# 主な改造概要(1/3)

## 【第1 ガラス固化体貯蔵建屋】

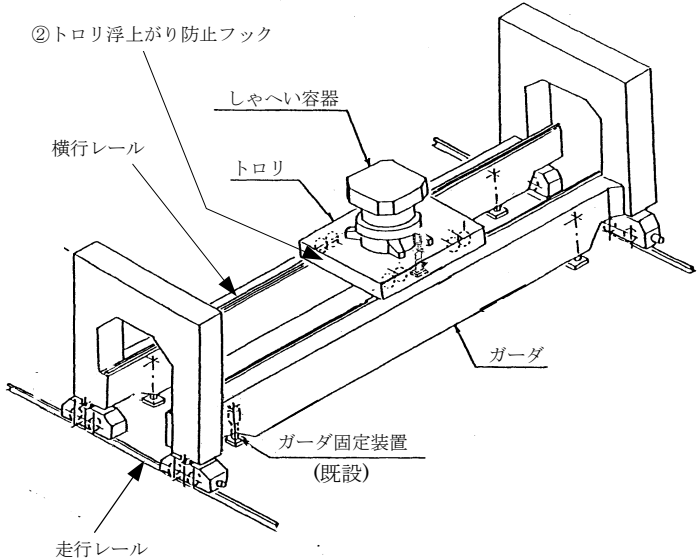
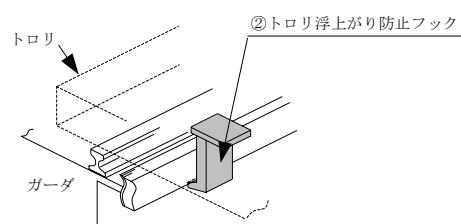
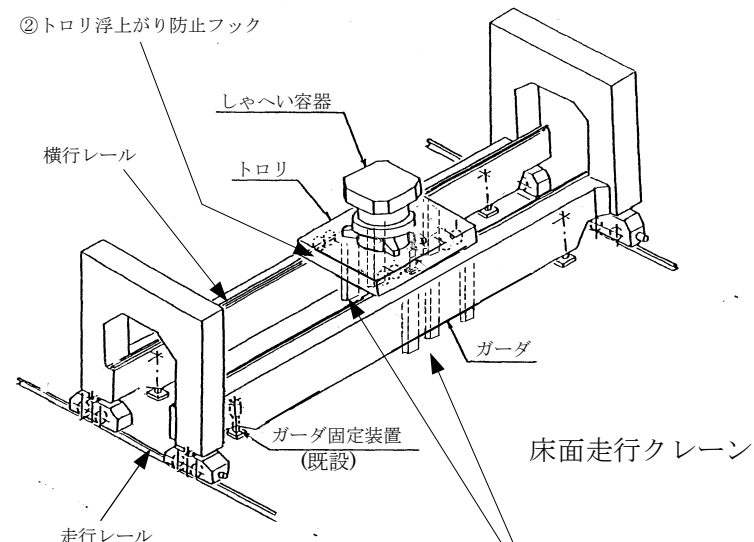
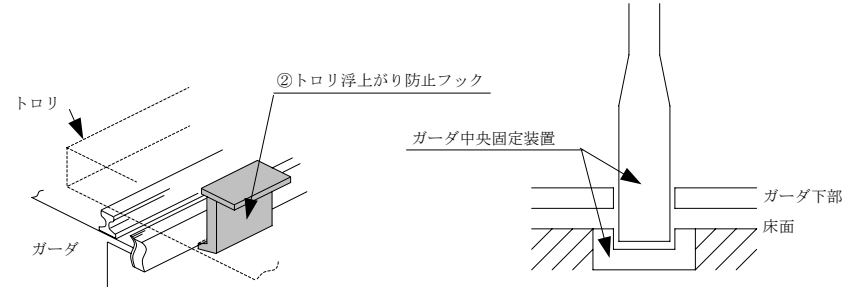
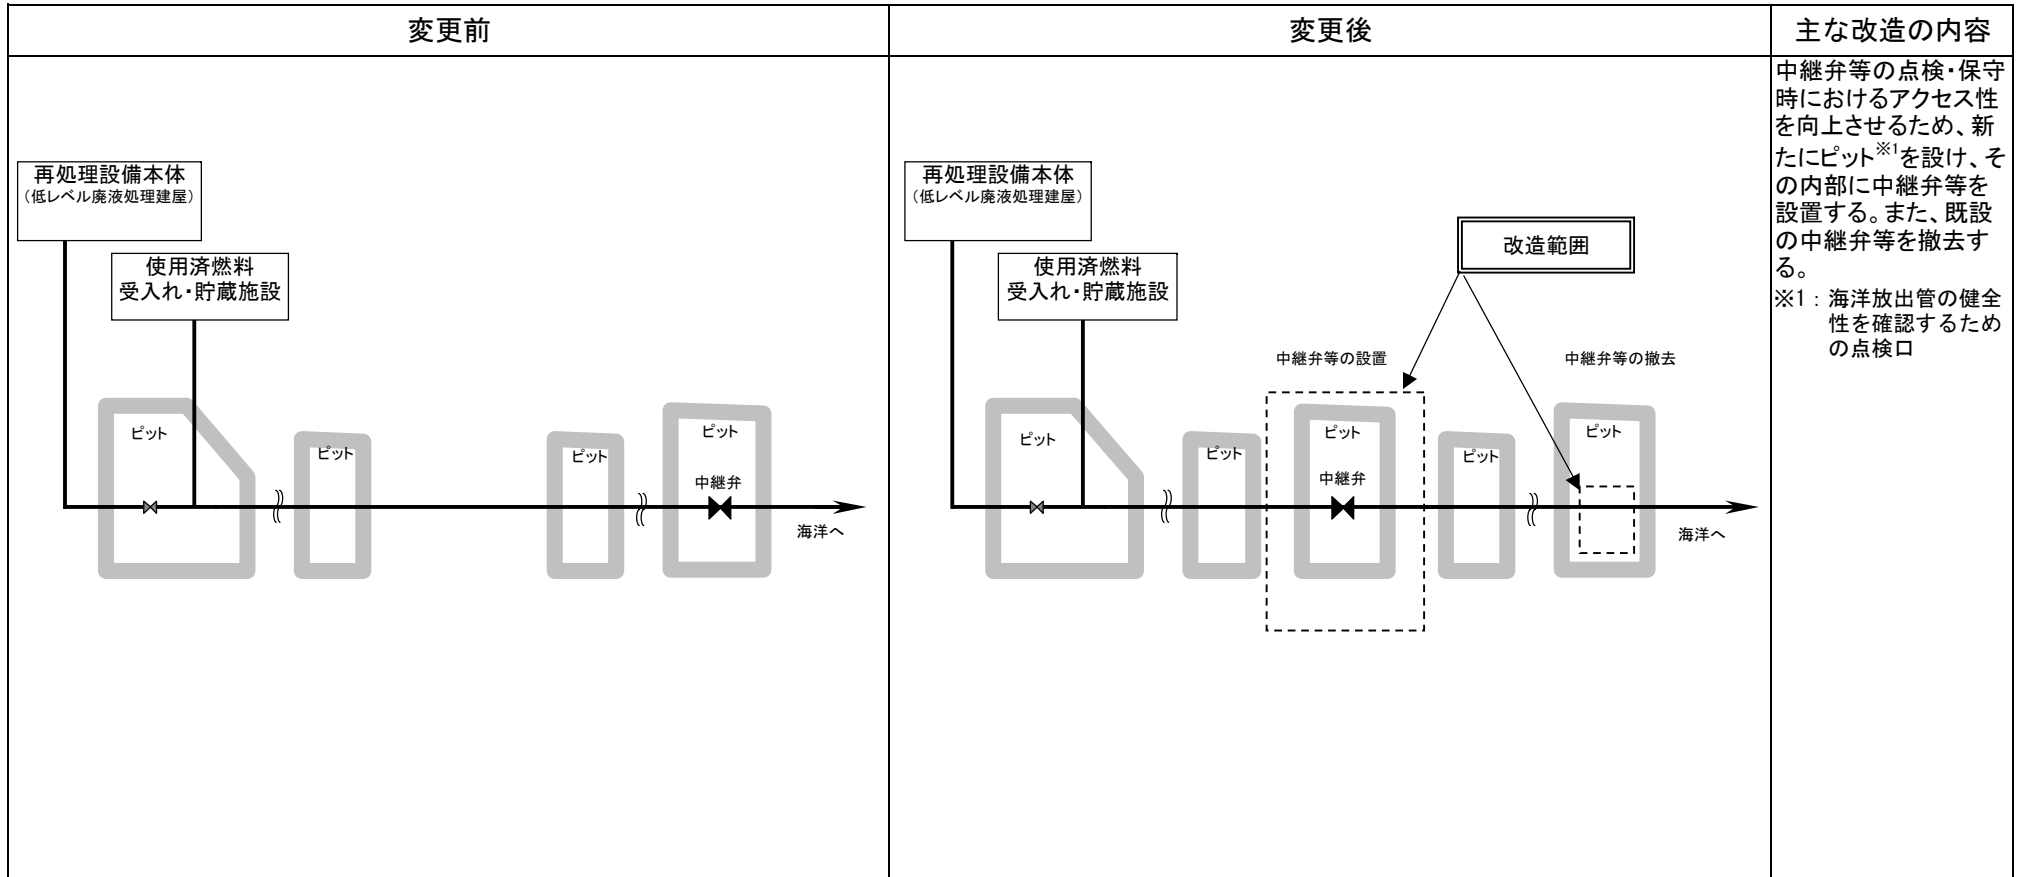
変更前	変更後	主な改造の内容
 <p>床面走行クレーン</p>  <p>②トロリ浮上がり防止フック</p>	 <p>床面走行クレーン</p> <p>①ガーダ中央固定装置 (追設)</p>  <p>②トロリ浮上がり防止フック</p> <p>①ガーダ中央固定装置</p>	<p>地震発生時に床面走行クレーンに発生する応力を低減し耐震性を向上させる目的で以下の改造を行う。</p> <p>①ガーダ<sup>※1</sup>中央部に、ガーダ中央固定装置を6本設置し、ガラス固化体収納作業時に、ガーダ中央部(左右各1ヶ所)を床面に固定する。</p> <p>②トロリ<sup>※2</sup>に付属する「トロリ浮上がり防止フック」の幅を増加する。</p> <p>※1：クレーン走行レール上に水平に渡されたけた(桁)でトロリを横行させる構造物          ※2：ガーダの横行レール上を移動するガラス固化体を収納した台車</p>

### 【ガラス固化体貯蔵建屋】

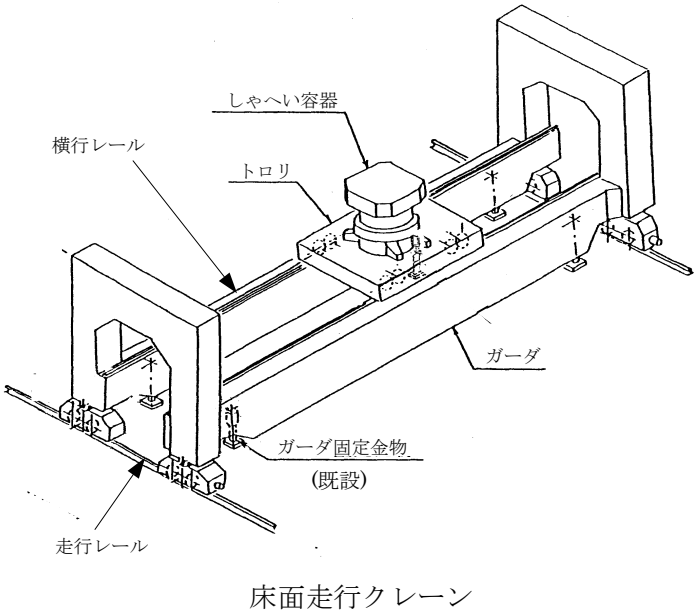
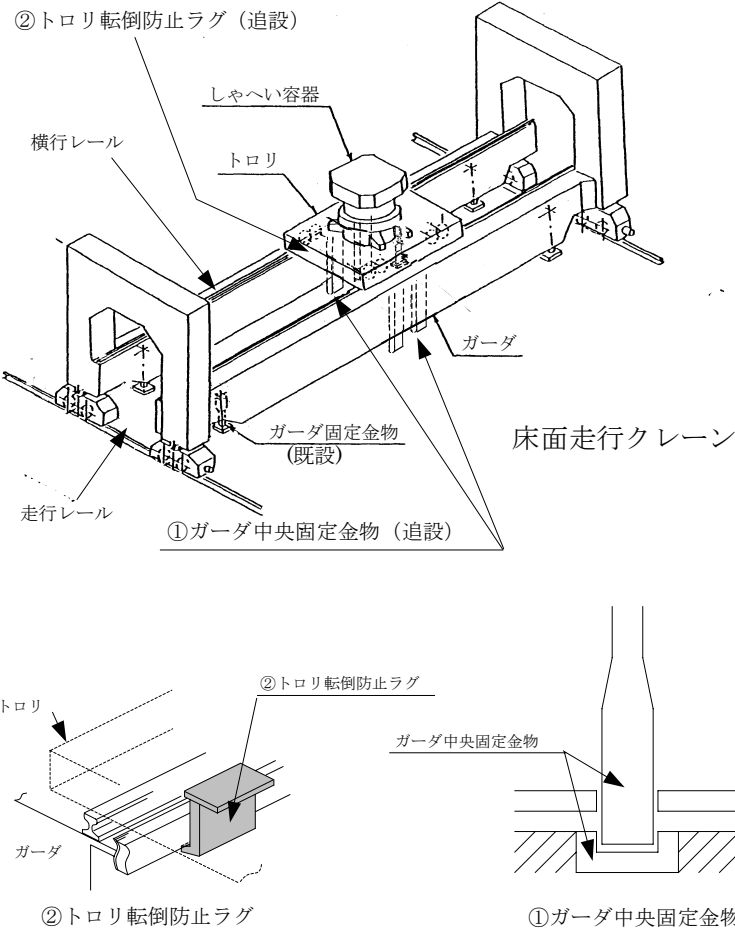
変更前	変更後	主な改造の内容
 <p>しゃへい容器 横行レール トロリ ガーダ ガーダ中央固定金物 (既設) 走行レール 床面走行クレーン</p>	 <p>②トロリ転倒防止ラグ (追設) しゃへい容器 横行レール トロリ ガーダ ガーダ中央固定金物 (既設) 床面走行クレーン ①ガーダ中央固定金物 (追設) 走行レール ②トロリ転倒防止ラグ トロリ ガーダ ②トロリ転倒防止ラグ ガーダ中央固定金物 ガーダ下部 床面 ①ガーダ中央固定金物</p>	<p>地震発生時に床面走行クレーンに発生する応力を低減し耐震性を向上させる目的で以下の改造を行う。</p> <p>①ガーダ<sup>※1</sup>中央部に、ガーダ中央固定金物を4本設置し、ガラス固化体収納作業時に、ガーダ中央部(左右各1ヶ所)を床面に固定する。</p> <p>②トロリ<sup>※2</sup>に「トロリ転倒防止ラグ」を設置する。</p> <p>※1：クレーン走行レール上に水平に渡されたけた(桁)でトロリを横行させる構造物          ※2：ガーダの横行レール上を移動するガラス固化体を収納した台車</p>
